Noviembre de 2019
FL835A
NHTSA #19V-769
Transport Canada #2019-539

Tema: Pernos retenedores de dirección Western Star 4700

**Modelos afectados: Vehículos específicos modelo del año 2020
Western Star 4700 fabricados desde el 7 de enero de 2019,
hasta el viernes, 04 de octubre de 2019 en la planta de fabri-
cación de camiones de Cleveland.**

Fig. 4, Estrías de la barra de dirección

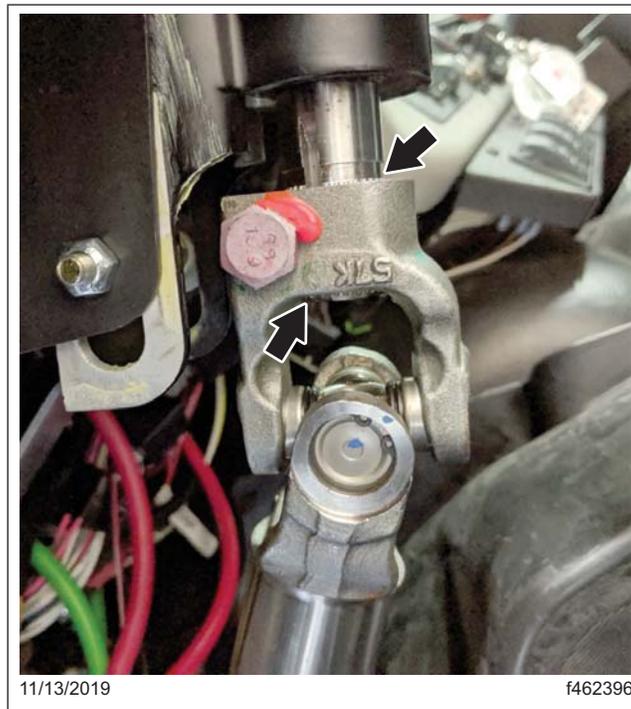
10. Inspeccione la conexión donde el yugo del eje de dirección se conecta al extremo estriado de la columna de dirección como se muestra en la **Figura 4**.

Si las estrías están correctamente insertadas y son visibles a ambos lados de la conexión, tal como lo indican las flechas, **No se necesita ningún** repuesto. Vaya al paso 12.

Si las estrías no están expuestas en ambos lados de la conexión, retire el perno y la tuerca y deséchelos. Continúe al paso 11.

11. Posicione la conexión del yugo del eje para alinear el agujero del perno con la ranura en el extremo estriado, e instale un nuevo perno retenedor y tuerca.
12. Utilice una llave dinamométrica calibrada y una llave de respaldo en la cabeza del perno. Ajuste la llave dinamométrica a 30 lbf·ft (41 N·m) y apriete desde el lado de la tuerca.
13. Aplique sellador de torque a las roscas expuestas del perno prisionero y la tuerca.
14. Vuelva a instalar la cubierta de la columna de dirección.
15. Vuelva a instalar el panel inferior del tablero
16. Limpie un espacio en la etiqueta base (Formulario WAR259), escriba el número del llamado a reparación FL835 en una etiqueta de terminación roja (Formulario WAR260), y adjúntela a la etiqueta de base para indicar que se realizó el trabajo.
